著者 准員 工學士 本 間 仁

上記標題の抽論に對し溝江教授の御懇篤なる御注意を得ました事は著者の大なる欣びであります。以下御高説の順を追ふて著者の意見を申し述べます。

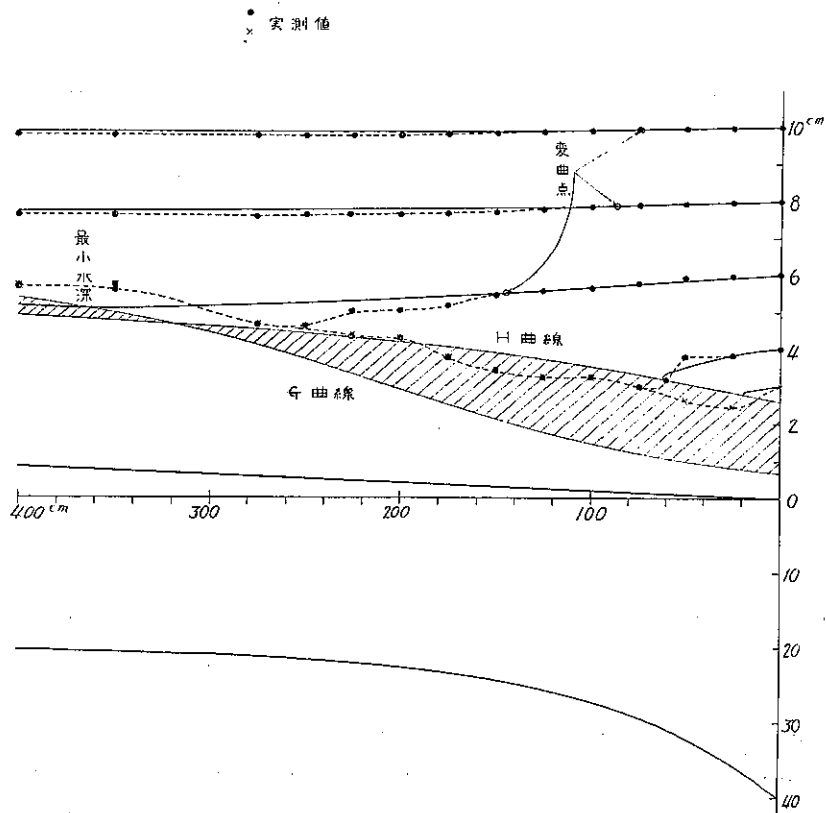
1. 水路幅の變化する場合の流線の曲りの影響又は御討議中にはありませんが側壁より流入する水の有する勢力等は嚴密には基本式中に含まれねばならないものである事は申す迄もありません。之は御説の如く補正項として加へる事としても、その形は容易に定め難いものでありますから、先づ流れの一般性質を見ると言ふ意味から之等の項を省略したのでありまして、著者の導いた式を計算に用ふる時は之等が安全率及び適用範圍の問題中に残された事になります。而て幅の擴がる水路に於ては擴がり方が大きく又流速が増せば流線が側壁より離れる傾向を生じて従つて適用範圍には自ら制限を生じます。この制限内にて上記補正項を無視した結果は如何なるものかを見る爲に次に著者が行つた模型試験の結果を掲げました。試験を行つた數値は次の通りであります。

$$b = 40 + 40e^{0.01x} \text{ cm}, \quad i = 1/500, \quad Q = 10 \text{ l/sec}$$

圖中の實線は(19)式によつて計算した結果であります。この試験に於ても既に流線が側壁より離れる傾向が見られたにも拘らず、結果は比較的良好に表はして居ると思ひます。幅が縮小する水路に於ては適用範圍の判断はやゝ困難でありますから場合によつては實驗を伴ふ事が必要となりませう。然し著者の私見としては特殊の問題でない限り之等の補正項は無視して差支へないものと考えて居ります。
